Deres ref:	Vår ref:	Løpenr.	Arkivkode	Dato
	23/1627 - 21 / DH	25/2419	PlanNavn- Lyngen omsorgsboligere, PlanType-35, FA- L13, GBN-84/1	04.03.2025

Anmodning om frafall av innsigelse knyttet til flomfare for detaljregulering Lyngseidet Omsorgsboliger

Figur 1. Aktsomhetsområde for flom (NVE Atlas). Modellert flomsonekart 1000-årsflom med klimapåslag og usikkerhetspåslag under (Multiconsult 2025).

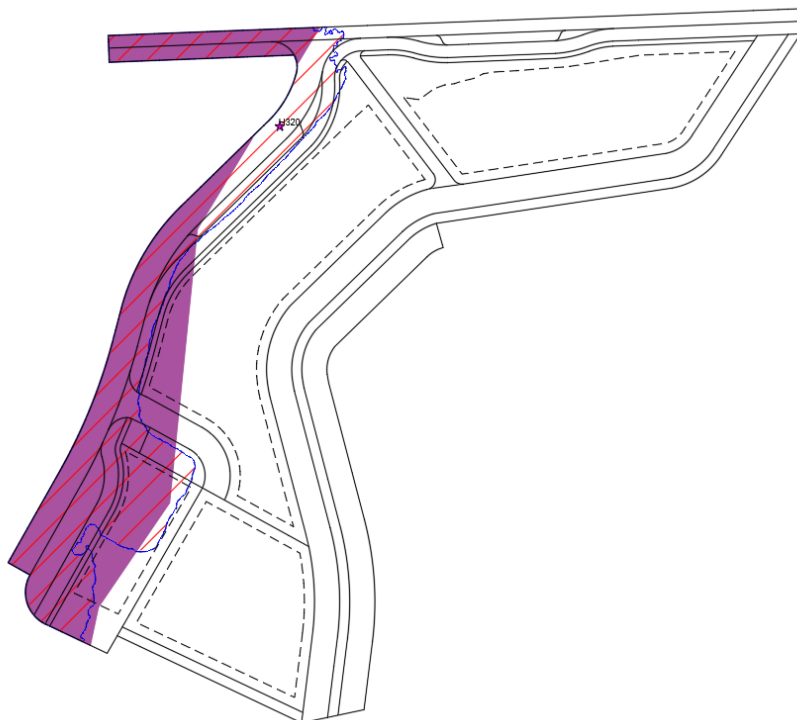
3. I plankartet har de nytta aktsemdsområde for flaum til å avgrense omsynssone H320_3-4. [...] Den reelle flaumfaren må avklarast ved å modellere kvar vatnet vil renne når/dersom kapasiteten til kulverten blir for liten slik at vatnet må finne veg på overflata. Eit anna moment her er også at Multiconsult sin rapport *Kulvertdimensjonering Lyngseidet* datert 19.01.2022 bereknar flaumvassføringa ved 200 års flaum + klimapåslag og tilrår tiltak dimensjonert for denne flaumstorleiken. Omsorgsbustader vil etter TEK17 § 7-2 bli rekna som eit F3 tiltak.

- a) De må syte for at det blir gjennomført ei flaumberekning av 1000 års flaum inkl klimapåslag, og eit flaumsonkart som viser kva areal som er flaumutsett når overskytande flaumvatn som ikkje eksisterande kulvert har kapasitet til renn av på overflata.

- a) Multiconsult har gjennomført flomberegninger av 1000-årsflom inkl. klimapåslag. Utstrekningen av flomsonen innenfor planområdet er ikke vesentlig forskjellig fra aktsomhetsområde for flom i NVE Atlas (*figur 1*). Se også punkt 1 b).
